**PRÉFET
DU GERS**

Nos réf. : 2021-979

Objet : Demande d'autorisation environnementale – Société TERÉGA à Laujuzan
Forage du puits IZA 23 sur le stockage souterrain de gaz naturel d'Izaute
Clôture de la phase d'examen – Mise à l'enquête publique

**Avis de la mission régionale d'autorité environnementale
Projet de réalisation d'un forage (puits) pour sécuriser le dispositif actuel
d'injection-soutirage de gaz naturel d'Izaute - commune de Laujuzan (Gers)**

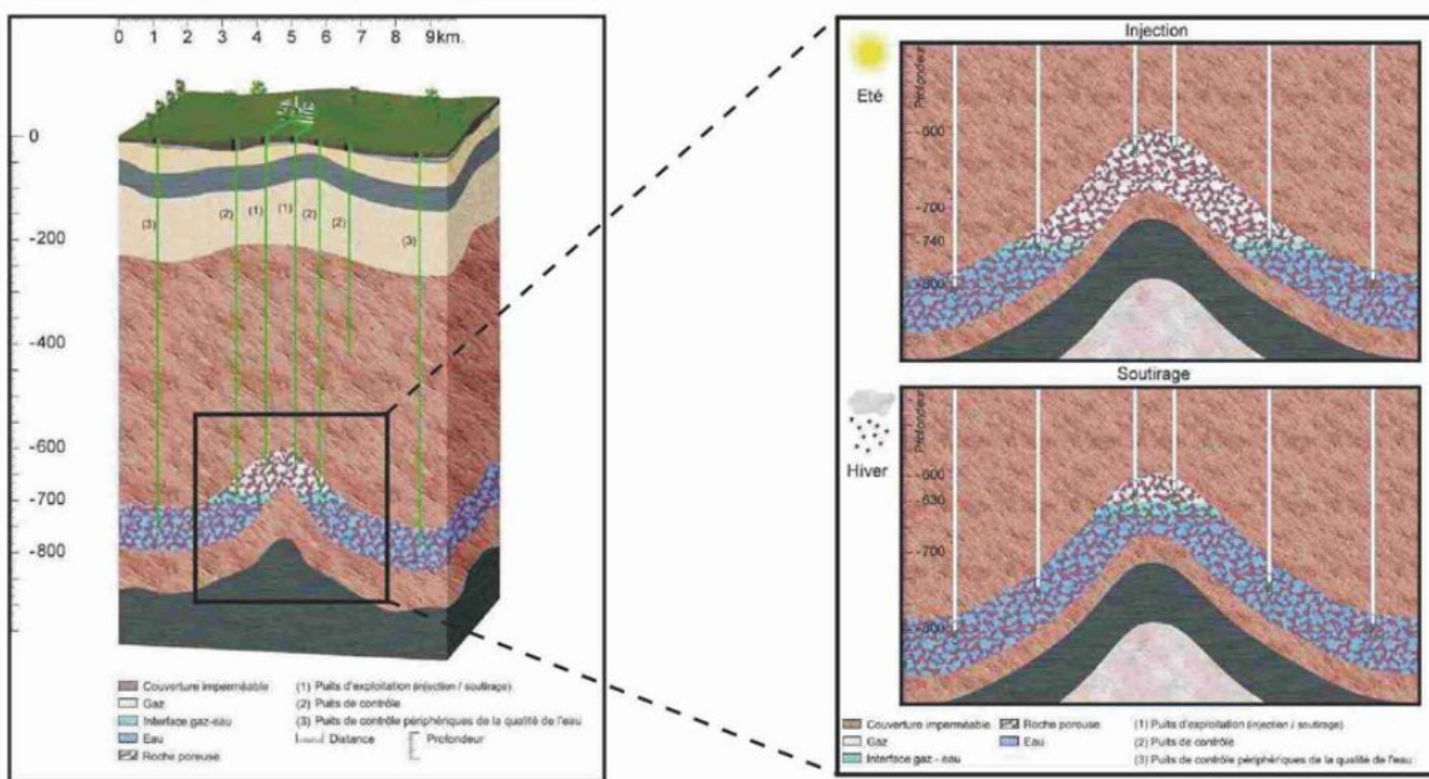
Les éléments techniques du dossier (dimension dalle de propreté prévue, caniveaux, décanteur/déshuileur,...) ne sont pas assez précis pour permettre d'émettre un avis au titre de la gestion des eaux pluviales.

Les modifications apportées par le projet se limitent au périmètre de la plateforme IZA20 sur lequel le puits sera foré. Le projet prévoit la construction d'une dalle d'environ 1 000 m², incluant la dalle charge lourde destinée à accueillir l'appareil de forage, et une dalle de propreté destinée à accueillir les autres éléments du chantier (quartier boues notamment). Cette nouvelle dalle sera entourée de caniveaux périphériques étanches. L'eau récupérée par les caniveaux et les caves sera dirigée vers un nouveau déshuileur puis vers le point de rejet au milieu naturel. Le nouveau débourbeur/ déshuileur, qui viendra remplacer celui existant, sera de classe I (rejet < 5 mg /L) et sera dimensionné en adéquation avec la dimension définitive de l'ouvrage.

Pendant la phase chantier, le rejet vers le milieu naturel sera isolé et les eaux pluviales susceptibles d'être polluées seront renvoyées vers un dispositif de stockage temporaire dédié (tanker double paroi). La configuration du site ne permettant pas ce stockage via une récupération gravitaire, deux pompes de relevage fonctionnant en normal/ secours seront mises en place. Une seconde connexion sur ce stockage permettra une vidange par citerne pour évacuation en filière adaptée.

À l'issue du chantier, la pompe de relevage et le dispositif de stockage seront déposés. Les eaux de ruissellement pluvial seront routées vers le nouveau séparateur d'hydrocarbure puis vers le point de rejet au milieu naturel (talweg). Le séparateur sera équipé d'une alarme de détection hydrocarbures.
